Referanser:
Dykkar:
Vår: 20/2400 - 20/62588

Vurdering av revidert illustrasjonsplan ang. leikeplass og uteopphaldsareal m/vedlegg

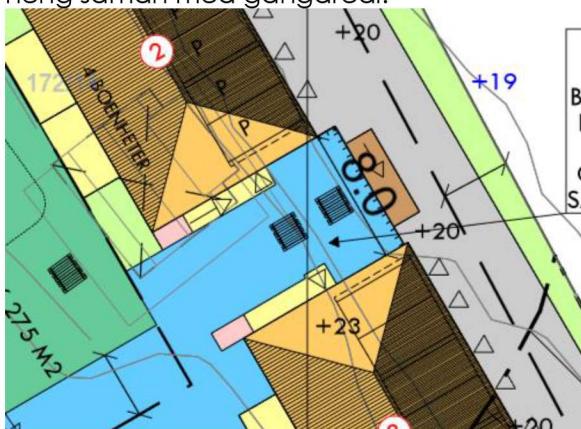
Det er uheldig at det ikkje er luft mellom bygg 2 sitt private uteopphaldsareal og leikeareal. Breidda på uteopphaldsareal vert ikkje illustrert med avstand på deira smalaste punkt i illustrasjonsplanen. Breidda er nede på 5,5 m på det smalaste.

Usikker på om arealet vist under er reelt, det vert illustrert ei trapp opp til området som ikkje heng saman med gangareal.
